RD7 - DOUBLEMENT ENTRE "LA PETITE TOURNÉE" ET "LA LANDE BLANCHE"

Bilan de la concertation préalable

Déroulement du 3 avril au 3 mai 2018

Figure 1 : La coupe de la variante 3 (A3) au droit de l'échangeur de type « losange » en passage supérieur (PS) à la RD7 à « Kervouriou-Naour »

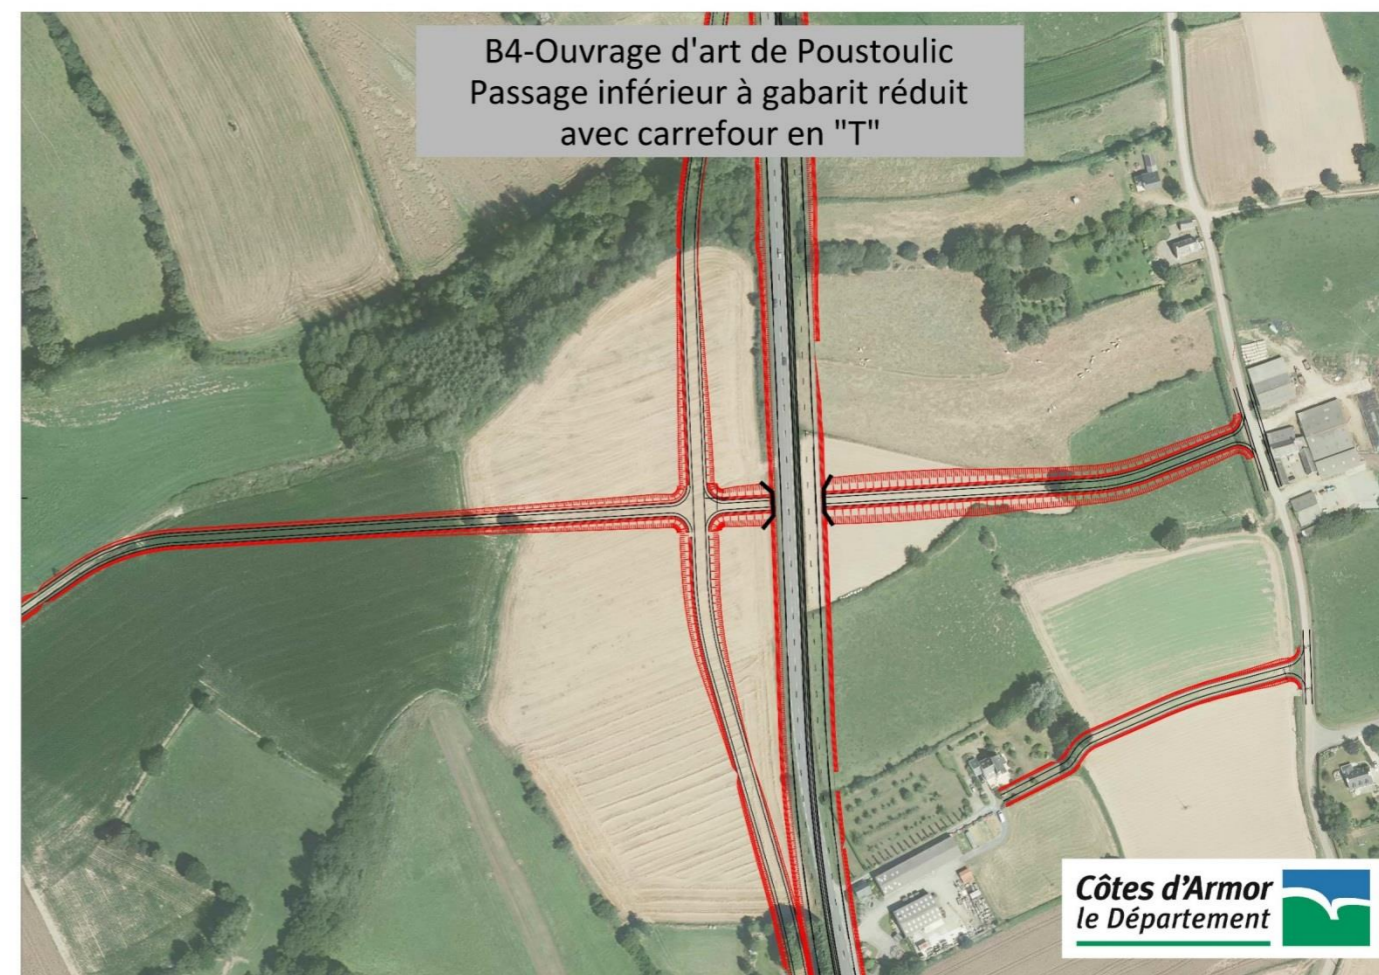
Plusieurs contributions ont demandé à revoir le rétablissement entre l'échangeur et la VC7 en ligne droite (voir variante A4 dans le dossier de concertation). Les motivations de cette demande sont relatives à la sécurité et à la visibilité du carrefour pour les usagers de la route et les habitants du quartier.

Il a également été demandé d'étudier l'échangeur en passage inférieur, notamment dans le but de réduire les impacts paysagers, les nuisances sonores, ainsi que les nuisances sur les serres d'une exploitation agricole.

- l'échangeur sera réétudié en passage inférieur avec le même gabarit que l'Ouvrage d'Art (OA) de Poustoulic : établi à 4.50 m et vérification de l'assainissement (exutoire vers prairie humide) ;

- l'optimisation du rayon de courbure de la future RD7 pour limiter l'emprise de la future bretelle dans la propriété privée de M. Ropers (coté ZA Savazou) limitant ainsi l'impact du foncier et les nuisances sonores ;

- Pour l'exploitation maraîchère de M. Gérard Yvon, l'étude du déport de la voie de desserte de 5 à 6 mètres de la serre pour permettre son entretien extérieur (changement de la bâche avec engin de manutention) ;

- la diminution des rayons des giratoires sera optimisée pour limiter les impacts sur le foncier agricole ;
- la voie de desserte vers le bourg de Kerfot sera proposée en alignement droit avec raccordement sur le VC7 par un carrefour sécurisé (dégagement de visibilité réalisé) suite aux nombreuses remarques favorables à ce tracé vis-à-vis du tracé en "S" (rétablissement sur VC existante).

Carte 5 : Localisation des contributions, par thématique

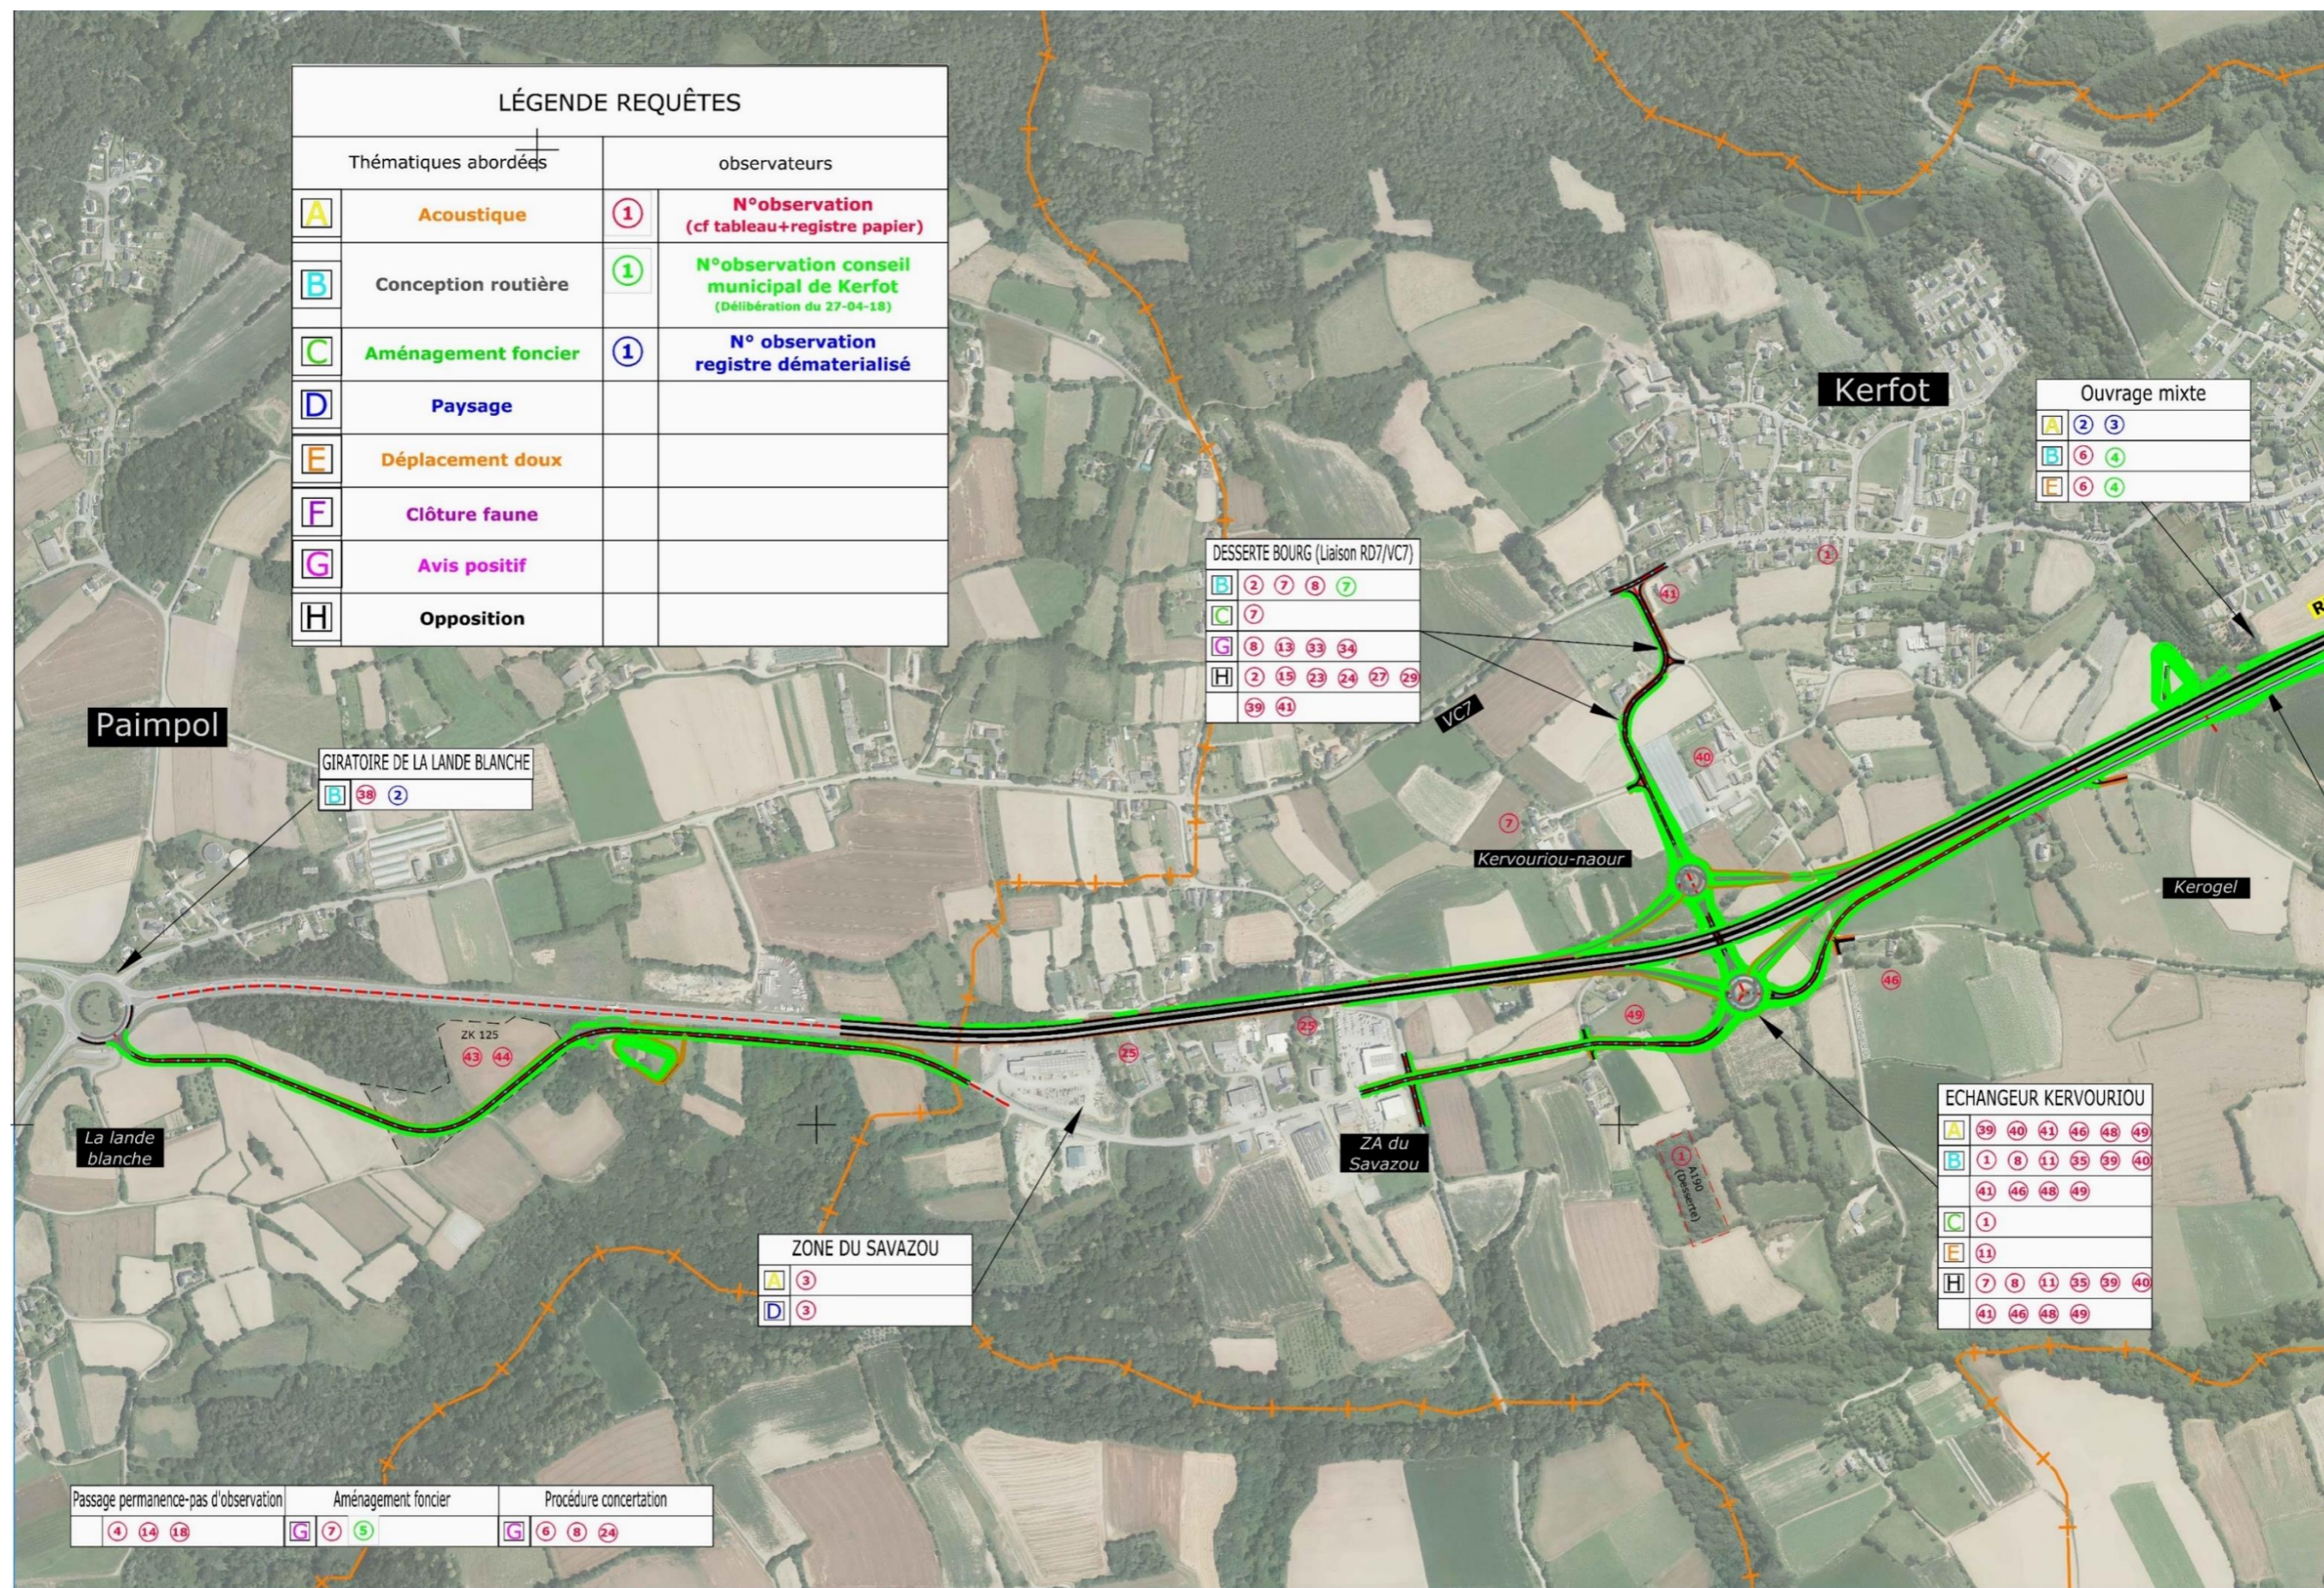
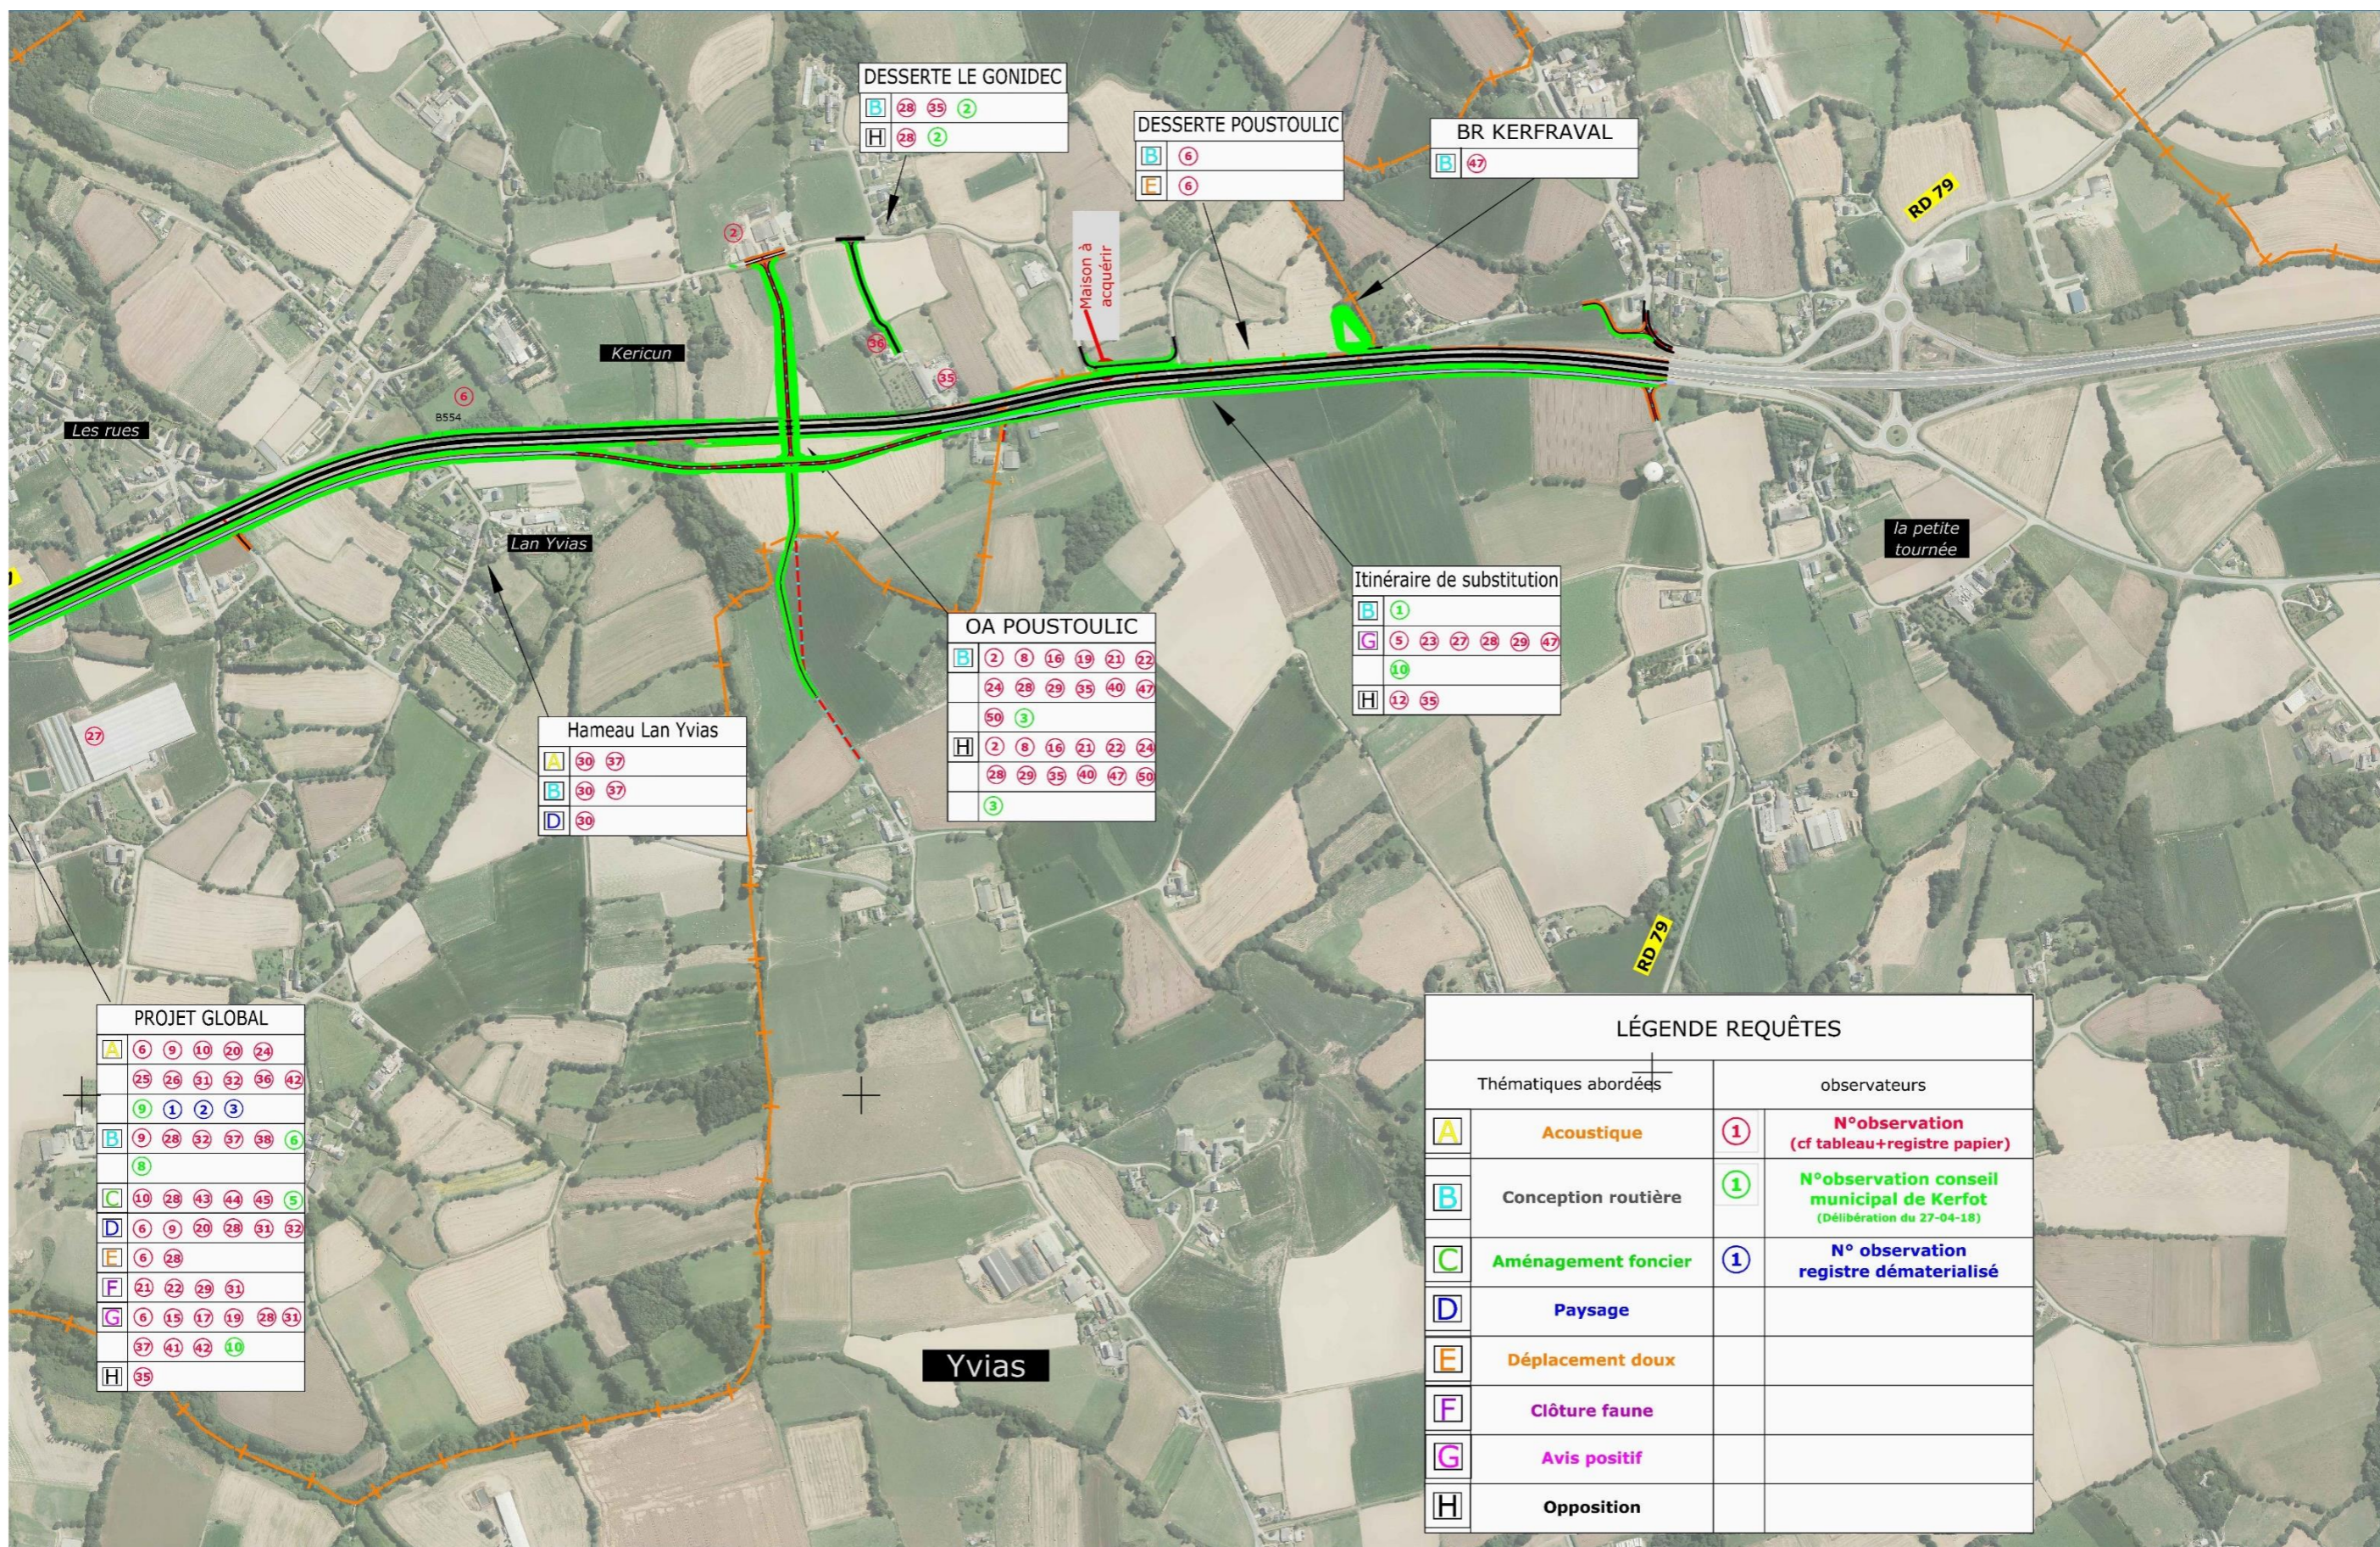
De nombreux riverains ont demandé la mise en place de protections acoustiques (type merlons, haies bocagères) vis-à-vis du futur projet. Certains riverains craignent que l'augmentation du trafic n'engendre des nuisances sonores importantes. Ces nuisances, selon certains riverains, pourraient impacter la valeur immobilière des biens d'un taux évalué à 30% suivant leurs appréciations.

Il a également été demandé de réaliser une nouvelle étude acoustique, dans un contexte de vents d'ouest dominants, ce qui selon les riverains, serait plus représentatif de la réalité.

De même, des protections visuelles ont plusieurs fois été demandées.

Les demandes ont été localisées sur les cartes suivantes (carte 5 et 5 bis).

Suite aux nombreuses contributions sur les thématiques « acoustique », « paysage », « déplacement doux » et « clôture faune » ; ces remarques ont été collectées par le Département pour leur intégration dans l'étude de détail du projet.
